AVD.	P	8	GRUPP 85
BETR.	Kylanläggning 240, 260		NR 13
			DATUM Aug 76

Service meddelande

Nytt lock till förlängningshus (detaljnummer 1234 810-8)

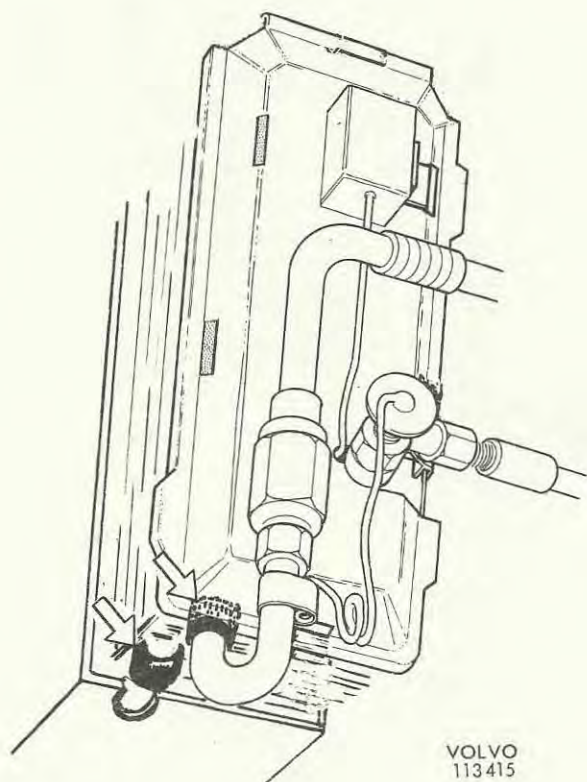
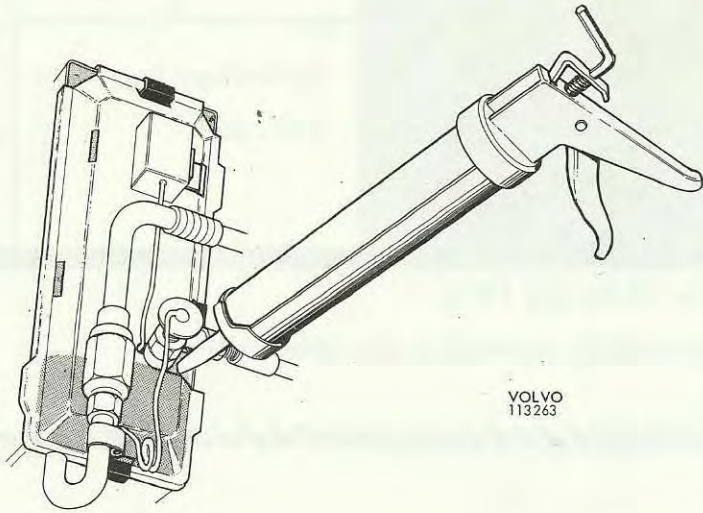
Ett nytt förlängningshuslock, som tätar bättre, har införts i produktionen. I det nya locket som täcker husets hela öppning finns uttag för förlängningsröret. För 240-vagnarnas termostat finns även uttag för fästklamman och känselkroppen. Som reservdel kommer endast det nya locket att finnas. Tätning av locket görs med tätningssmassa typ TR 87, detaljnummer 591265 (200gr förpackning).

Vid montering av det nya locket används tre clips (tidigare två). Termostaten (end. 240) monteras i en av de övre slitsarna. Välj den slits som ej kräver vändning av fästklamman för att känselkroppen ska räckas till.

Bilden visar monteringen i en vänsterstyrd 240. Tätningen mellan utgående förlängningsröret, locket och värmarhuset görs med butyltejp. För att underlätta vid appliceringen av tejp, dras förlängaren ut så mycket att tejp kan sättas på plats runt röret.

Tätningssmassan kan appliceras på två sätt.

Antingen med en spruta, där sprutspetsen sticks in i det övre uttaget, och tätningssmassan fylls upp till nivå med uttagets kant (bildens skuggade del).

Massan kan också anbringas med en kniv eller spackelspade, till samma nivå, innan locket sätts på plats.
